Service: Patio

Etage: Toiture

Descriptif: Référence rapport de DECHANET

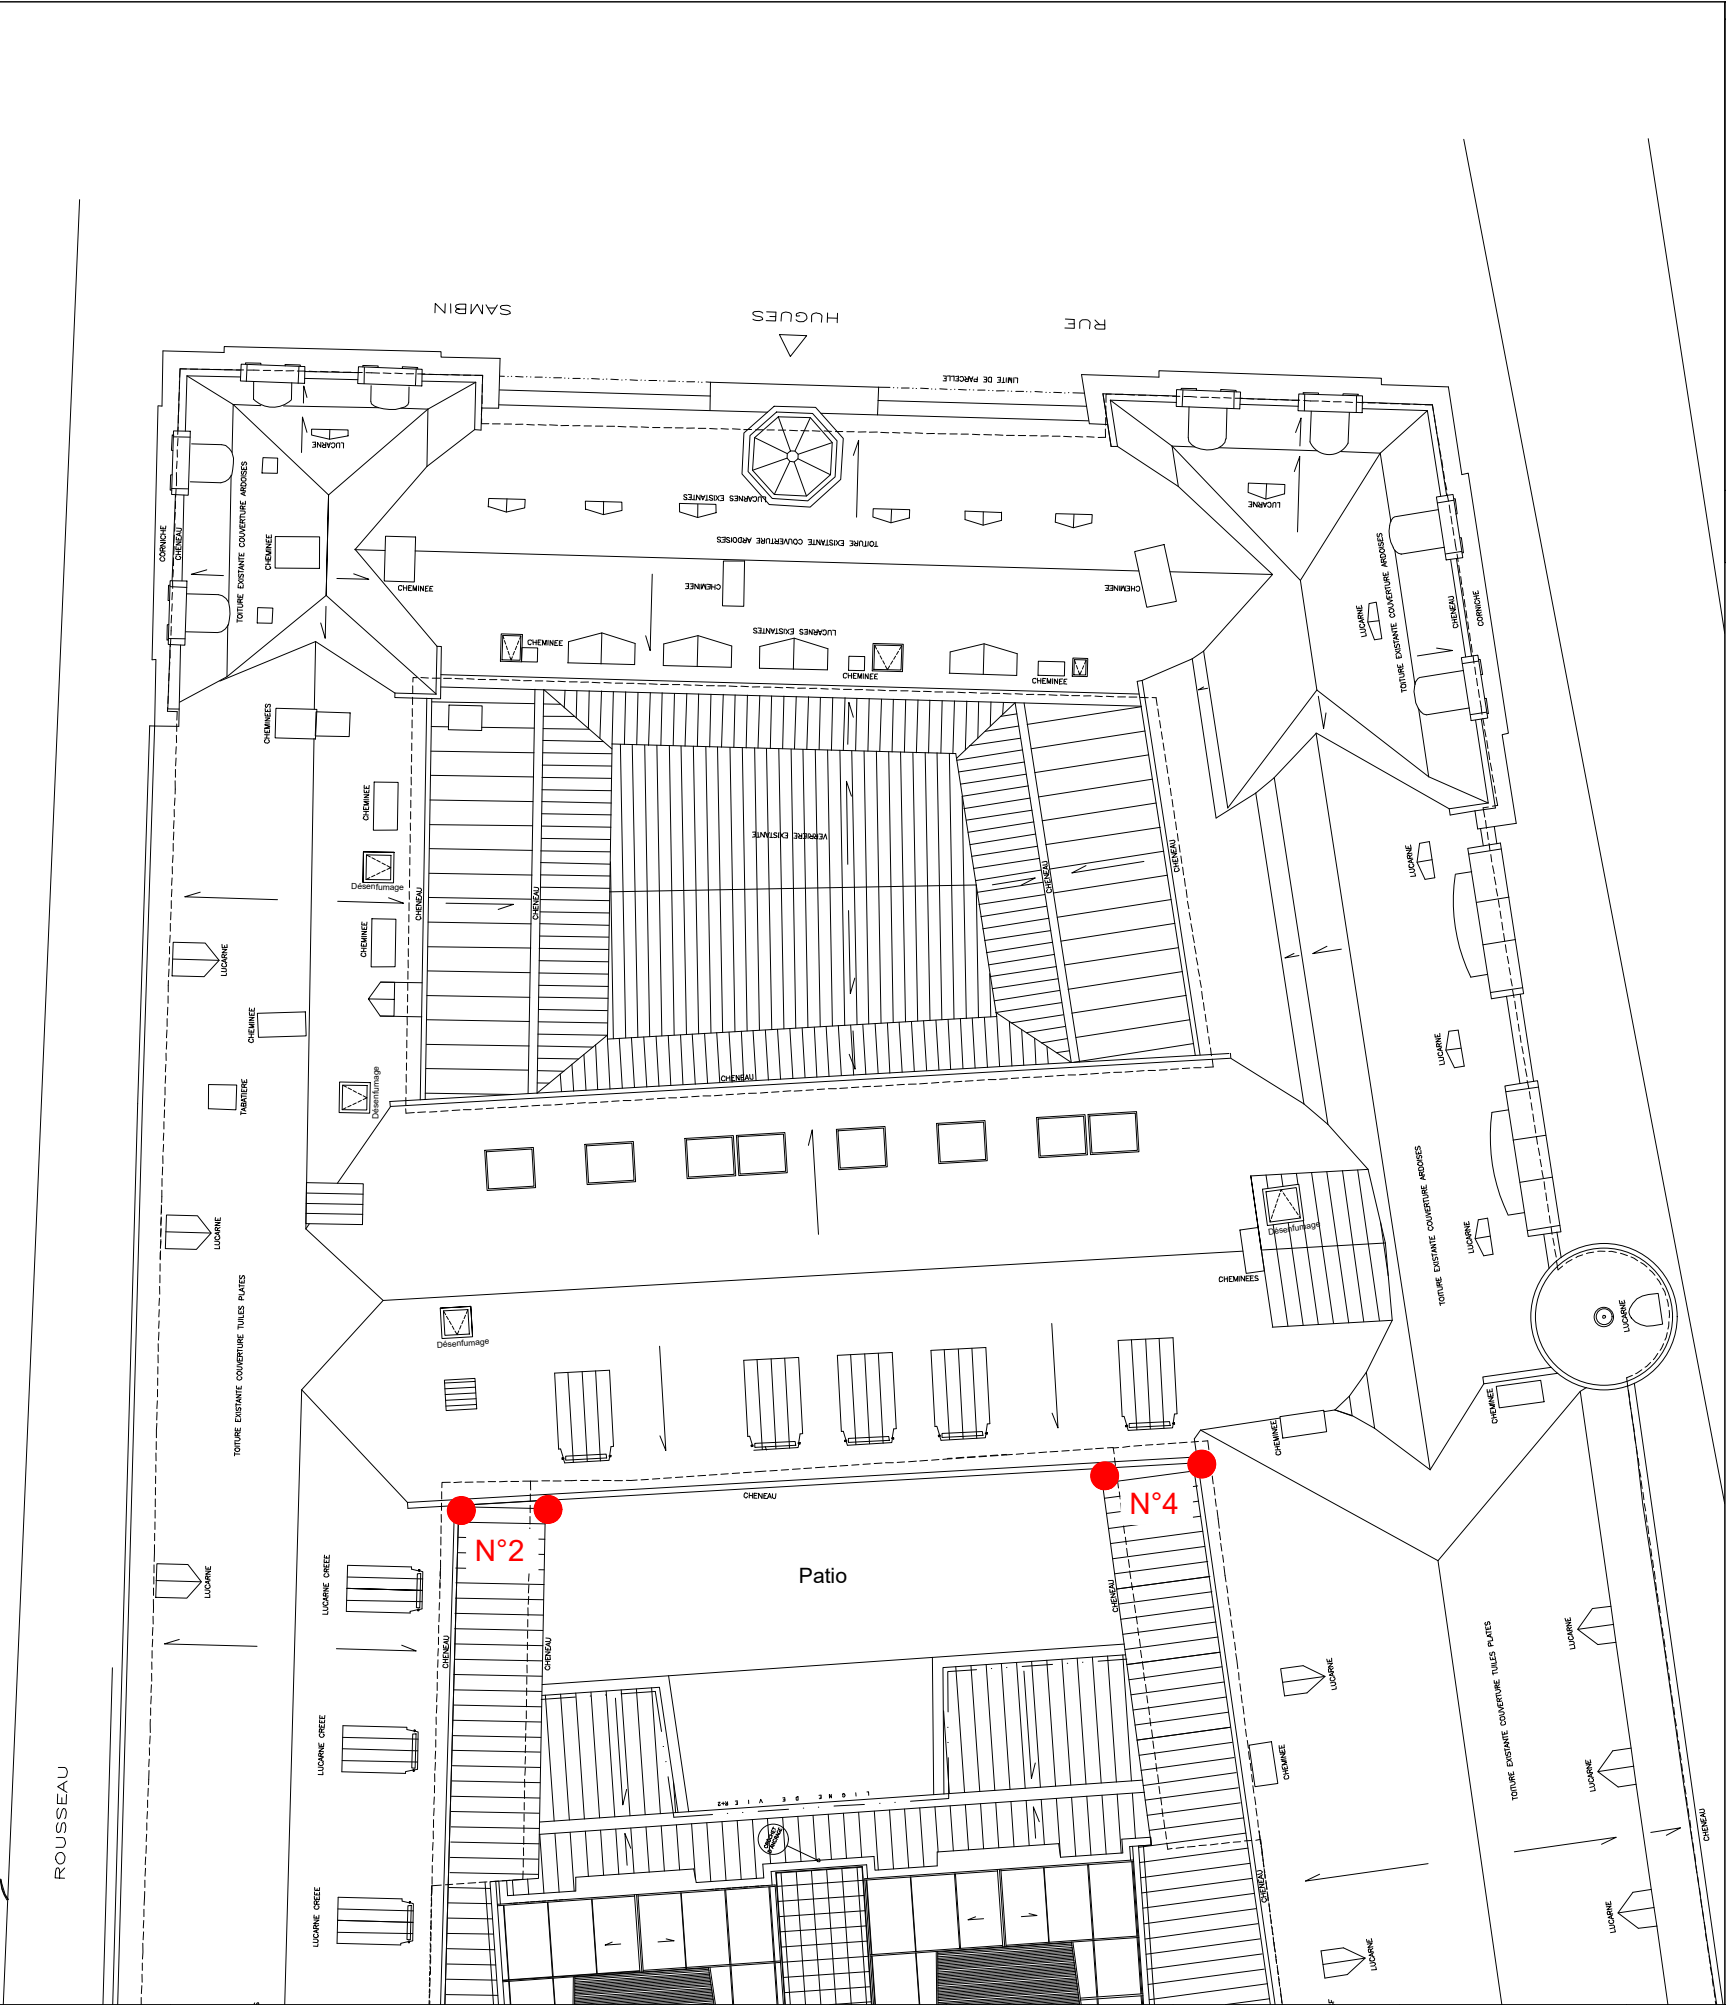
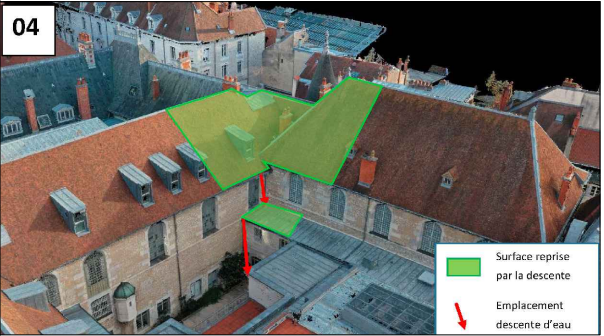
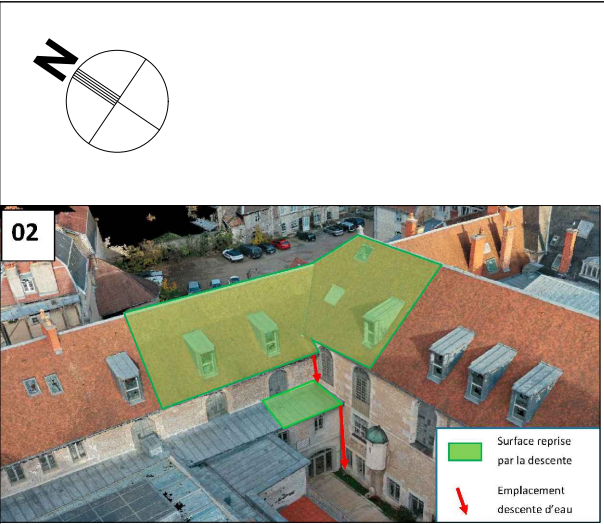
- Remplacement des 2 descentes EP sous dimensionner, nouveau diamètre 120mm

Service: Cour d'Appel

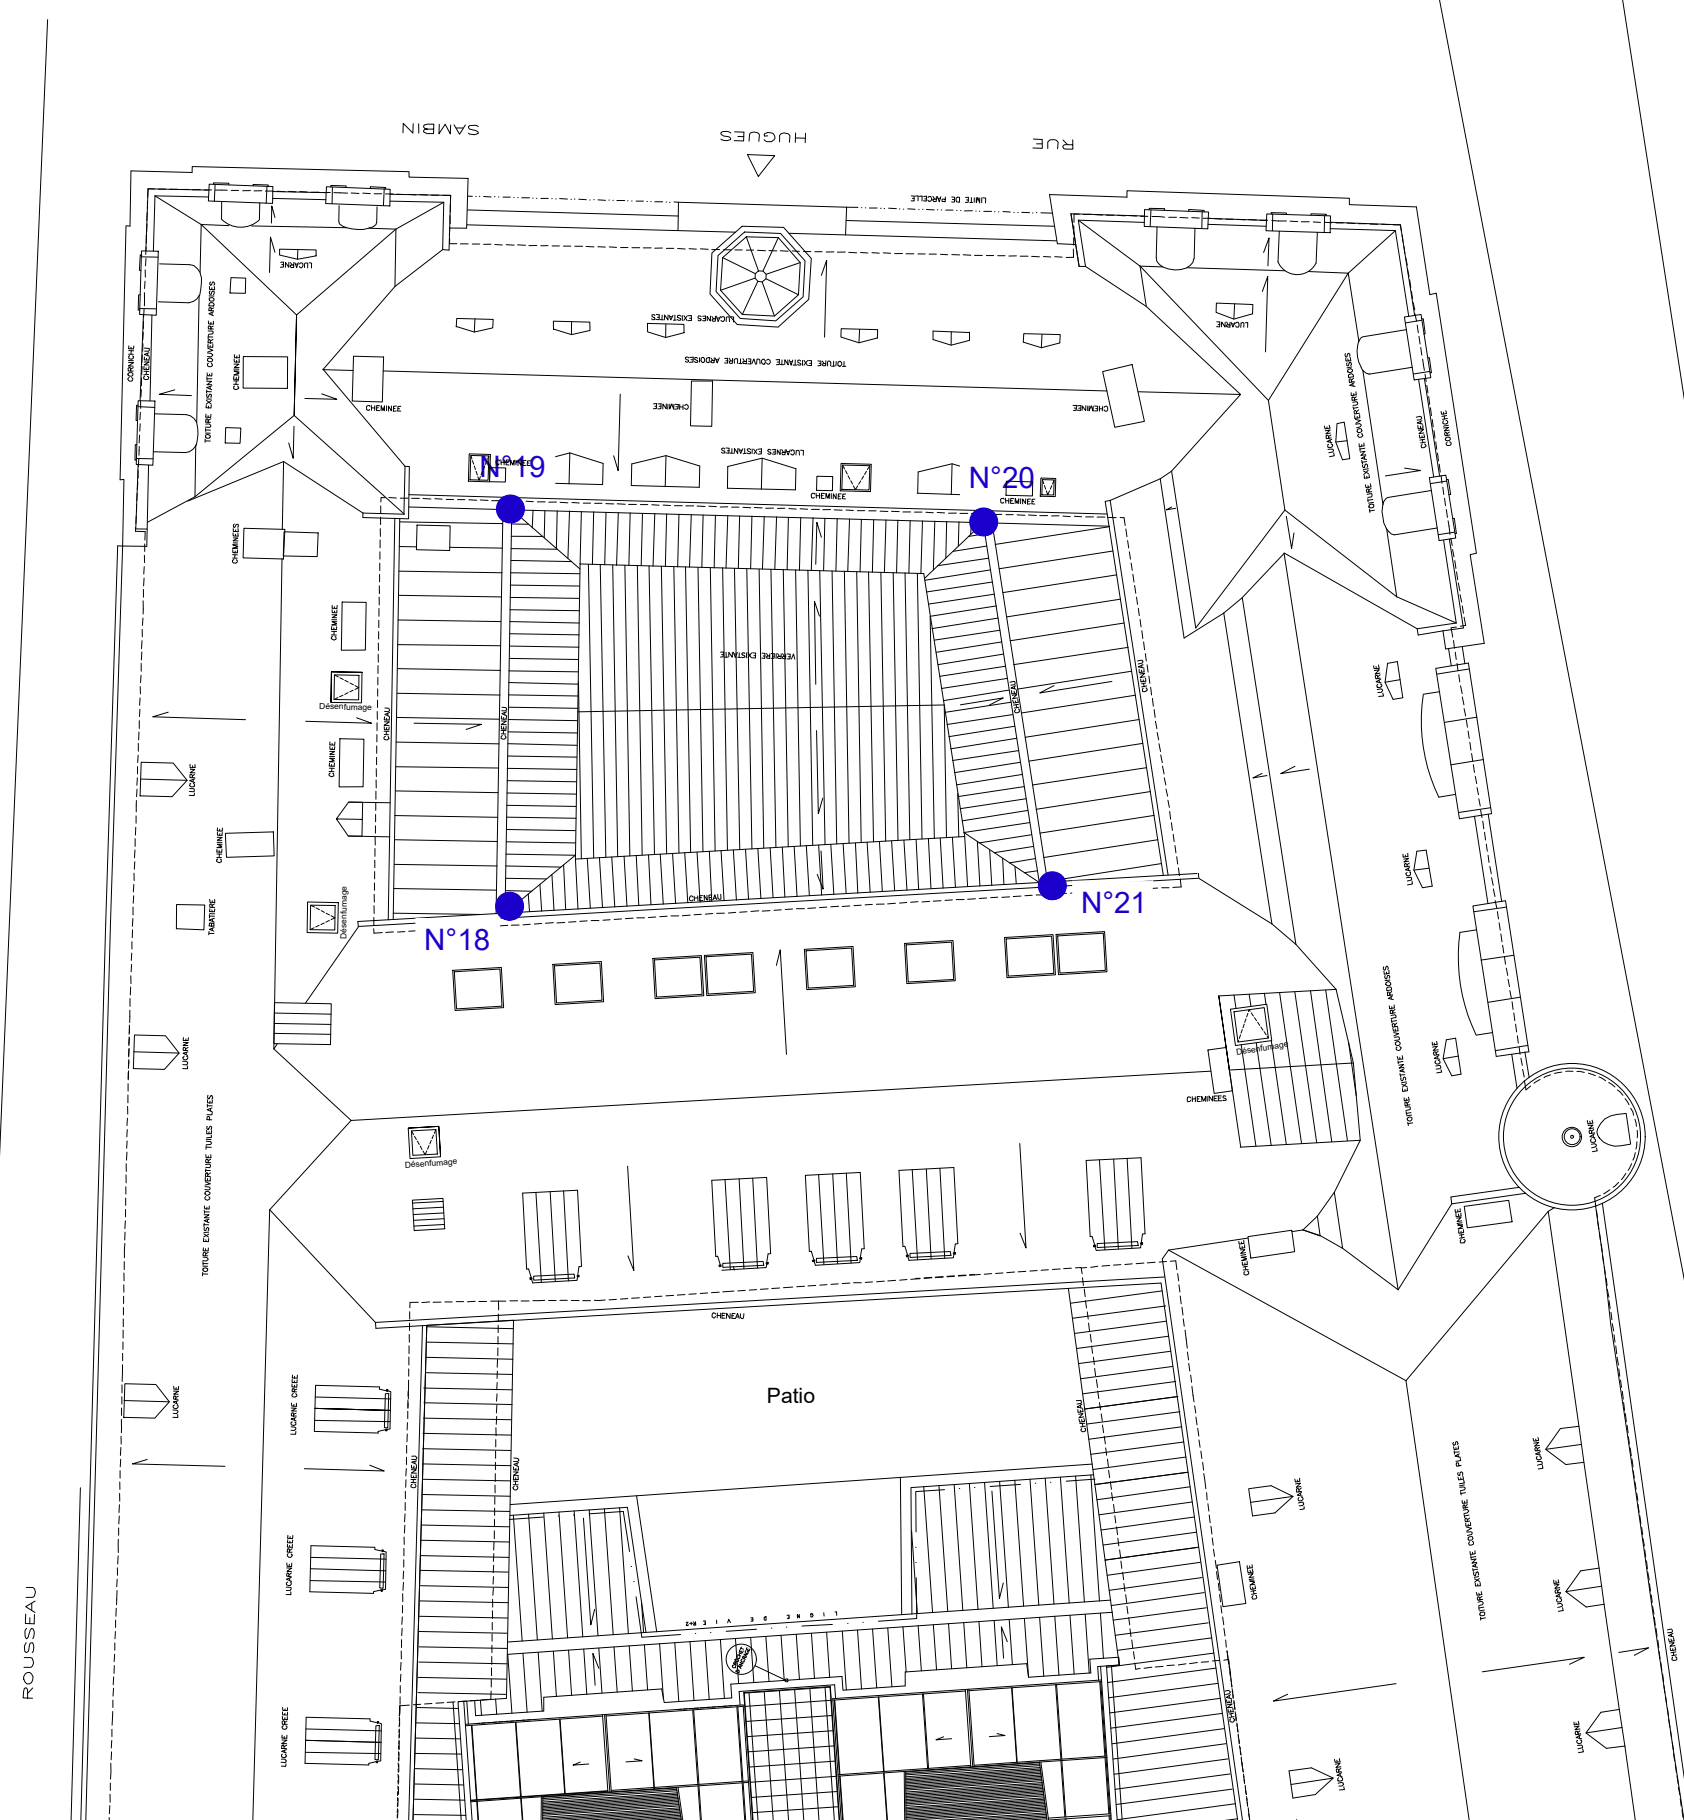
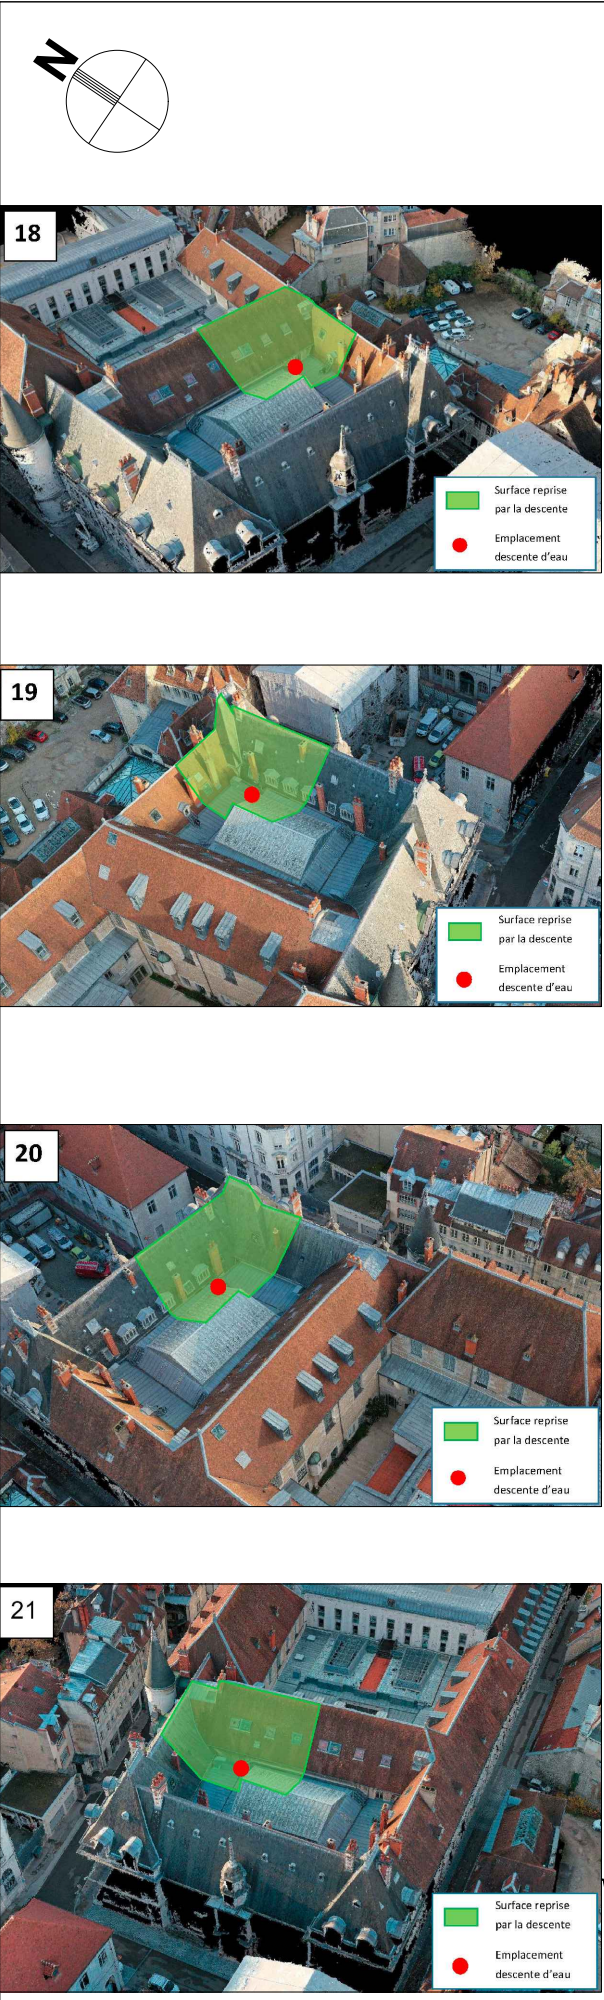
- Remplacement des 4 descentes EP sous dimensionner, nouveau diamètre 160 mm

Service: **Etage:** Toiture

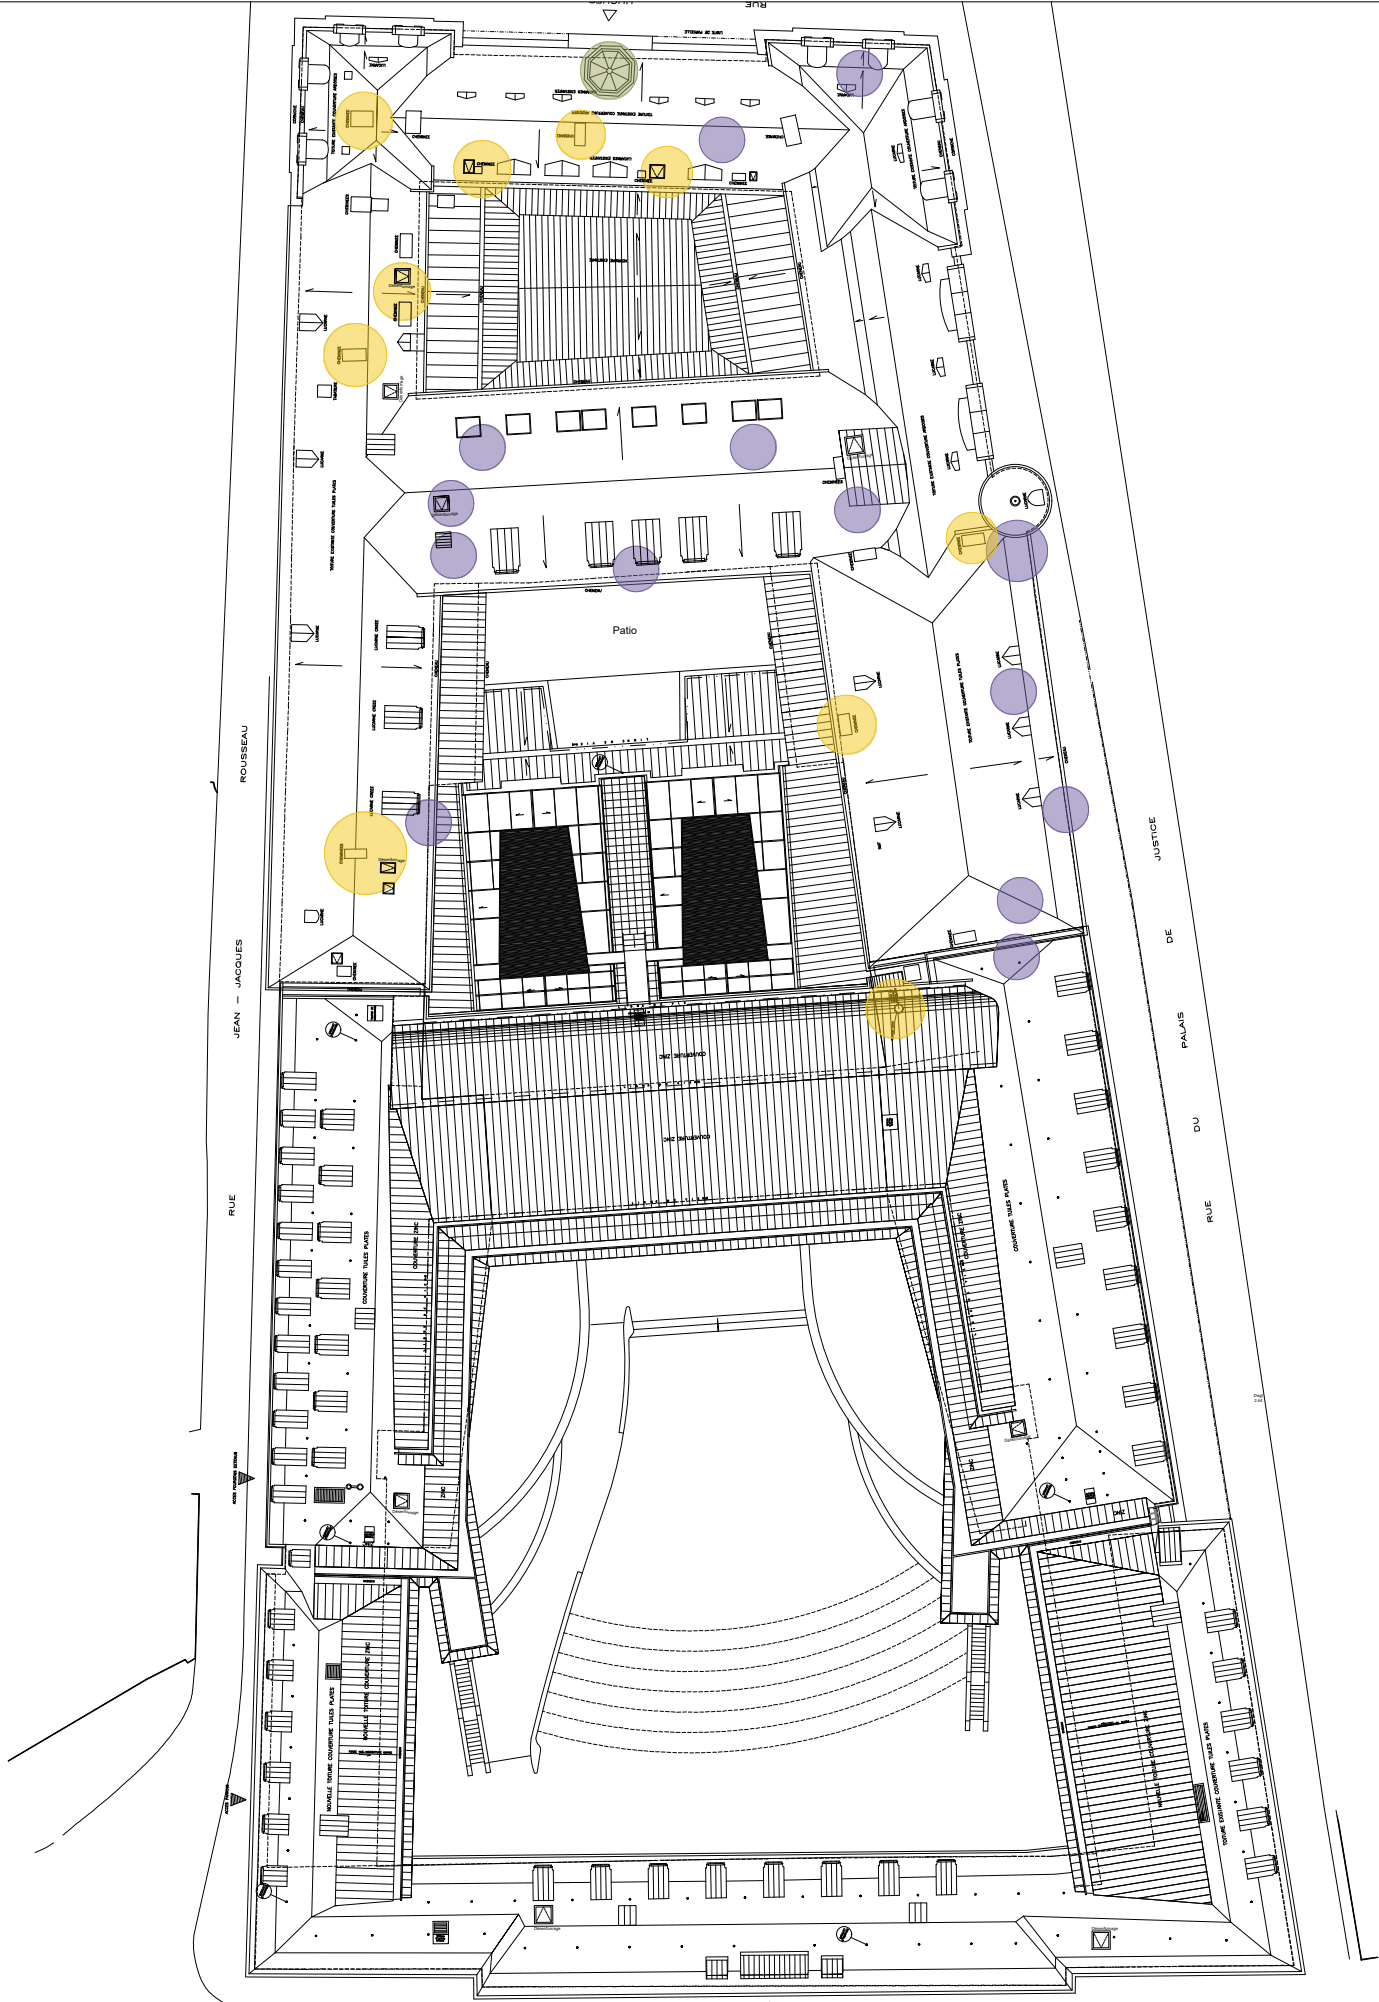
- Isolation des combles
 - Reprises des désordres identifiés ci-dessous
- Repérage des tuiles cassées ou désolidarisées
- Repérage des chapeaux de cheminée manquant
- Défaut de recouvrement du zinc
